znak: WAG-II.261.21.2016
WAG-II.W.190.182.KK.2016

dotyczy: zamówienie nr 6/pn/2016 – dostawa modułowego zasilacza bezprzerwowego wraz z jego instalacją i wdrożeniem oraz świadczenie usługi wsparcia technicznego dla ww. zasilacza

W nawiązaniu do pisma nr WAG-II.W.182.KK.2016 z dnia 5 maja 2016 r., w oparciu o art. 38 ust.2 związku z art. 38 ust.1a ustawy z dnia 29.01.2004 r. Prawo zamówień publicznych (j.t. Dz.U.2015.2164), zwanej „pzp”, udzielam stosownych wyjaśnień.

006	Pomieszczenia UPS
27,0m ²	plytki ceramiczne

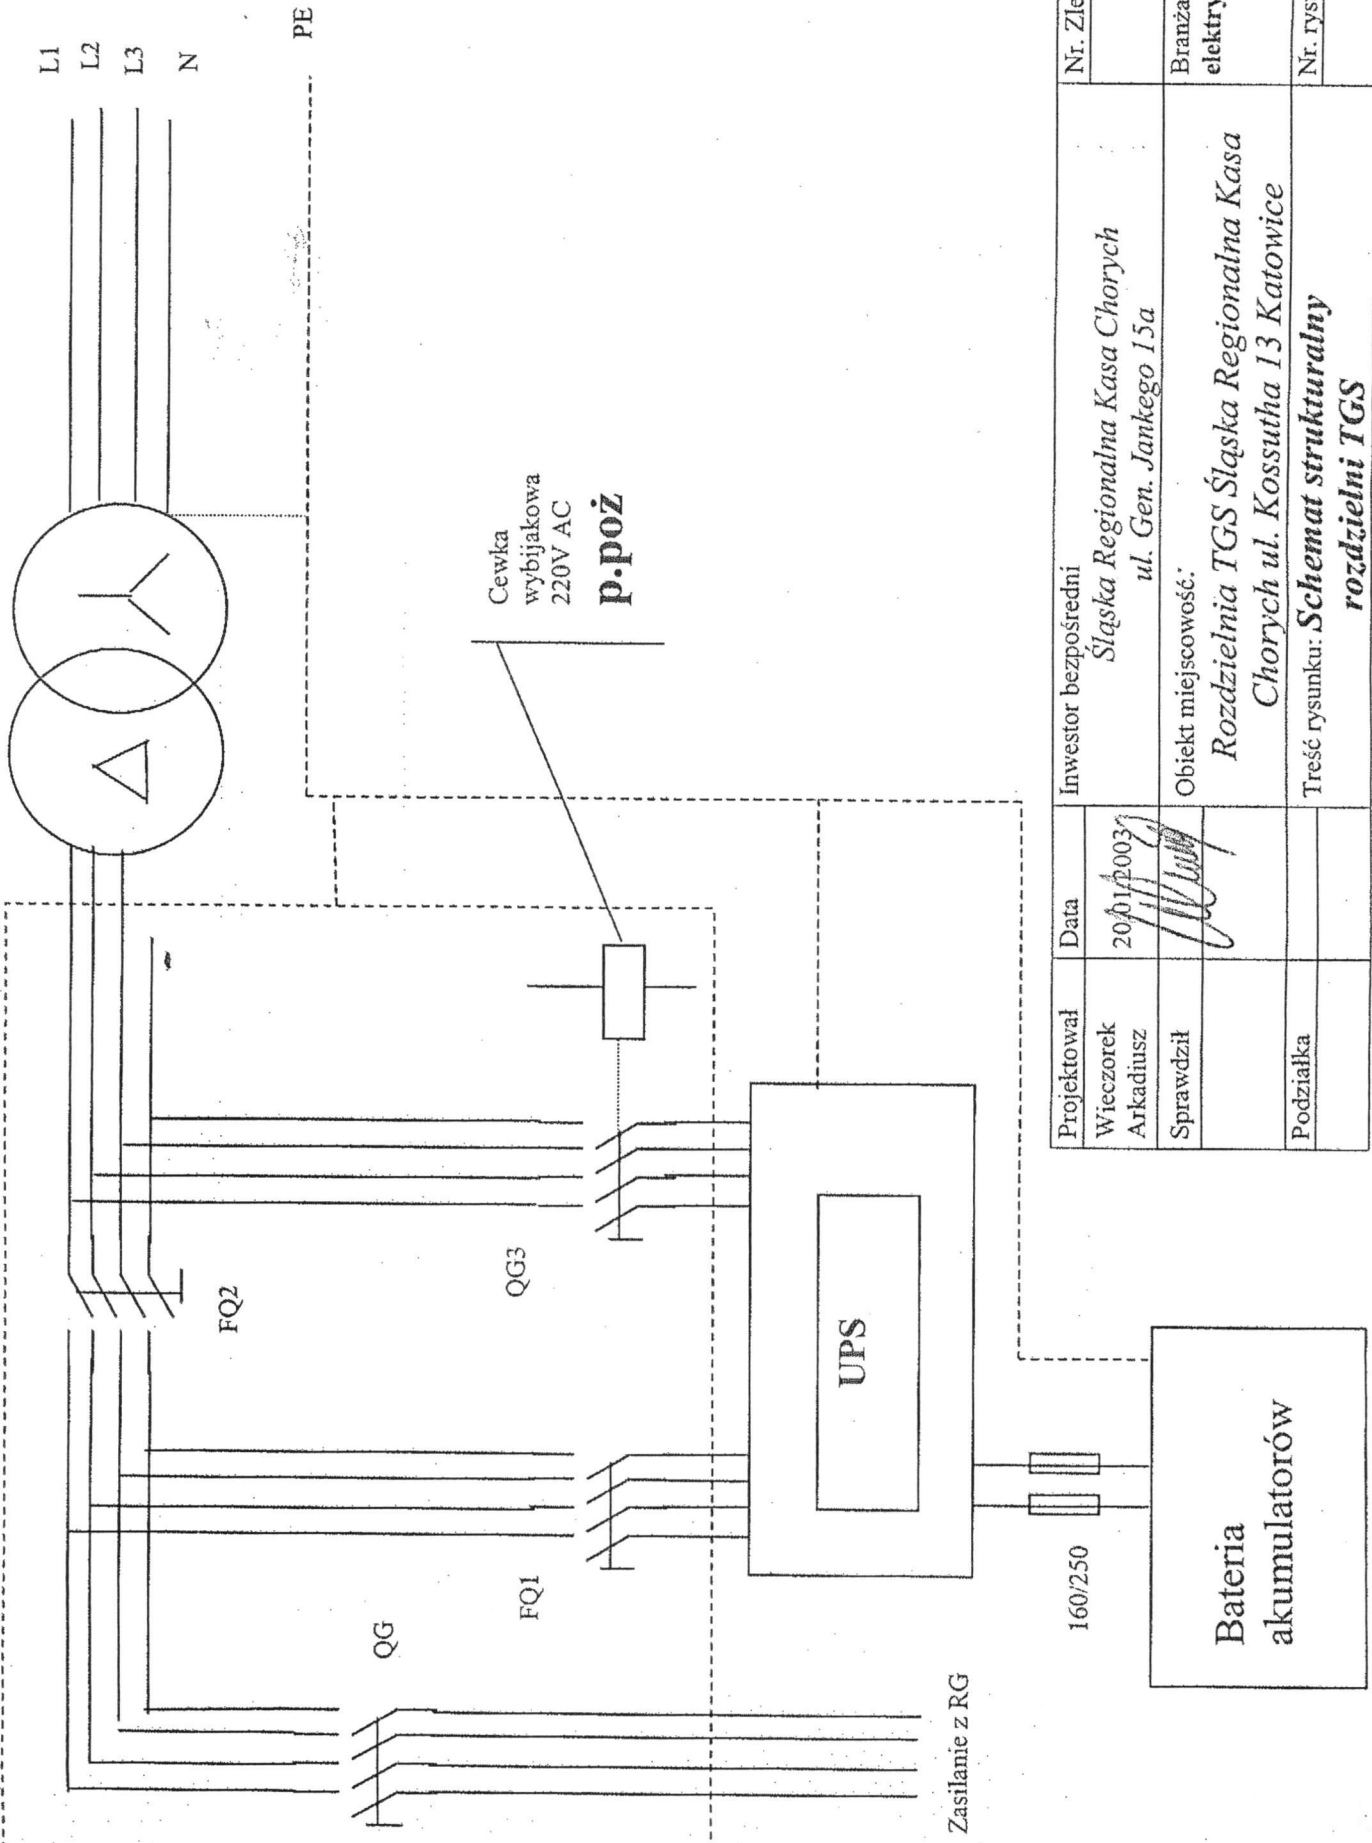
Prosimy o podanie wymiarów pomieszczenia lub przesłanie rzutu pomieszczenia w skali.

Prosimy o udostępnienie rzutu pomieszczenia z lokalizacją jednostek chłodzących SPLIT.

W załączeniu rysunek *Pomieszczenia UPS*.

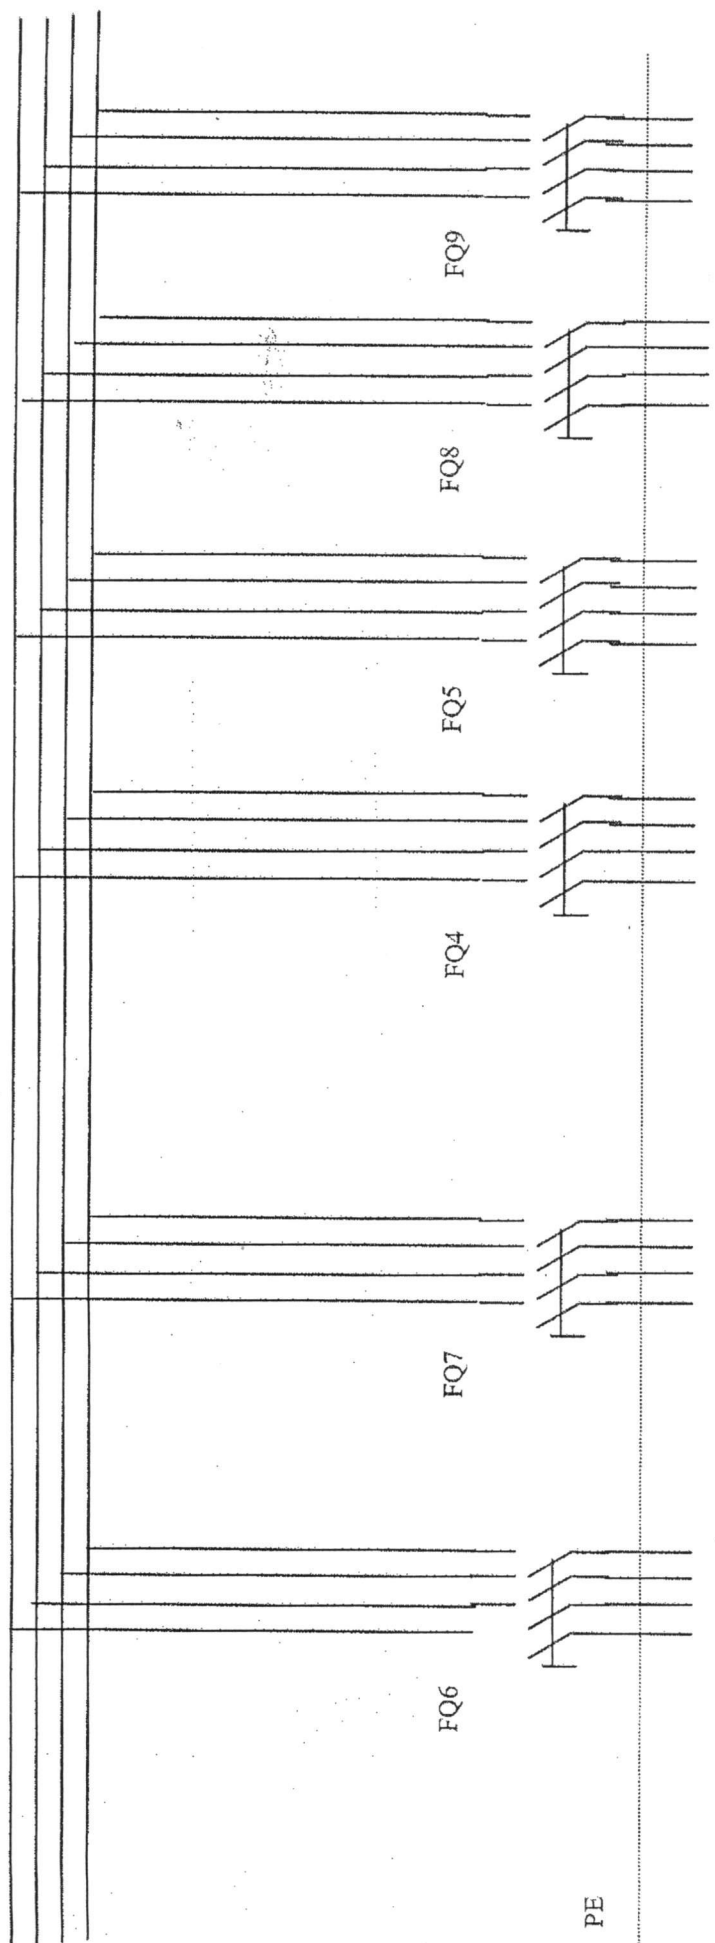
Prosimy o udostępnienie schematu elektrycznego rozdzielnic TGS z aktualnymi wartościami/nastawami zabezpieczeń oraz typami aparatów zabezpieczających.

W załączeniu rysunek 1 TGS, 2 TGS, 4 TGS oraz zdjęcie fragmentu TGS. Wyłączniki (aparaty zabezpieczające) typu RECORD 250A oraz 125A.
